**URGENTE: AVVISO DI SICUREZZA**

**Nome commerciale del prodotto coinvolto:** Verion™ Sistema acquisizione e pianificazione  
**Codice:** 8065998240  
**N° identificativo di FSCA:** 2016.014  
**Tipo di azione:** Modifica di dispositivo medico

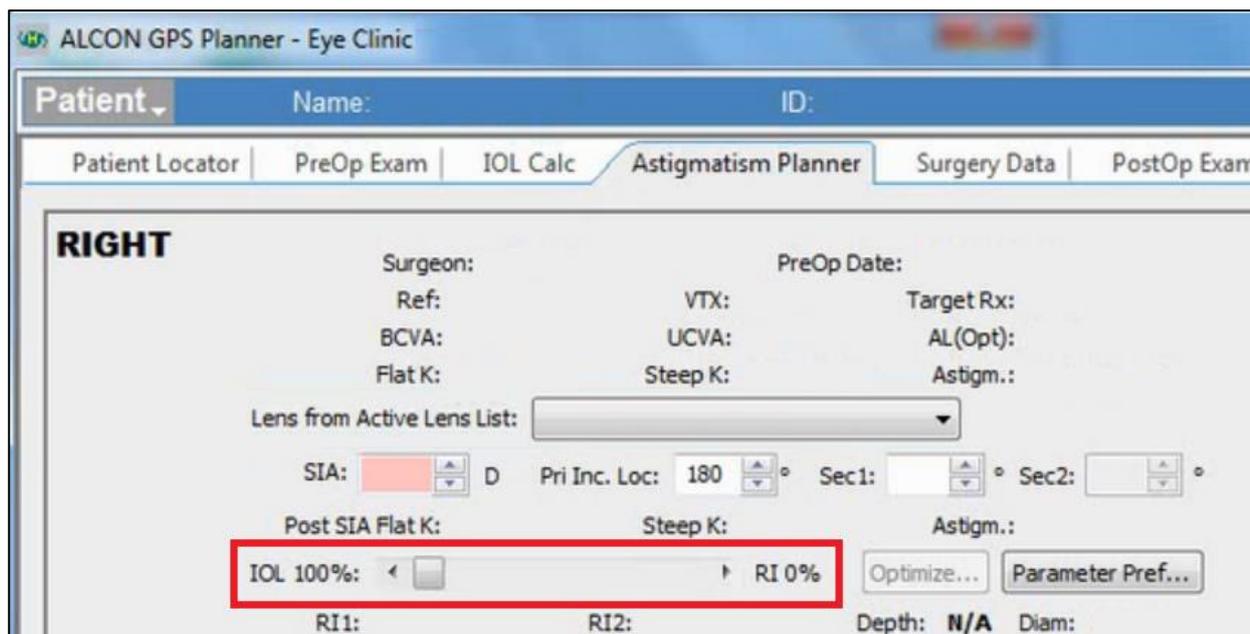
Queste incisioni arcuate possono essere involontariamente incluse nei piani chirurgici nel caso in cui l'utente attivi involontariamente la barra di scorrimento 'IOL 100% – RI 0%' durante il processo di pianificazione. All'interno del software, l'attivazione della barra di scorrimento 'IOL 100% – RI 0%' indica al software di includere l'aggiunta di incisioni arcuate alla procedura chirurgica. Ciò può non risultare immediatamente evidente all'utente, dal momento che la visualizzazione nella GUI (Graphical User Interface) del VERION™ Sistema acquisizione e pianificazione non mostra l'aggiunta delle incisioni arcuate. Questa viene visualizzata soltanto sui piani chirurgici stampati, salvati (.pdf) o esportati. Si faccia riferimento all'immagine nella pagina successiva per la posizione della barra di scorrimento 'IOL 100% – RI 0%'.

- Cliccate sulle frecce della barra di scorrimento 'IOL 100% – RI 0%' immediatamente prima di esportare, creare un .pdf, o stampare un piano chirurgico.
- Riguardate il .pdf salvato e il piano chirurgico stampato. Nessuna incisione arcuata dovrebbe essere visibile.
- Se delle incisioni arcuate sono state inavvertitamente aggiunte al piano chirurgico, riaprite il caso, cliccate sulle frecce della barra di scorrimento 'IOL 100% – RI 0%' ed esportate nuovamente il piano chirurgico, create un nuovo pdf e un nuovo stampato.
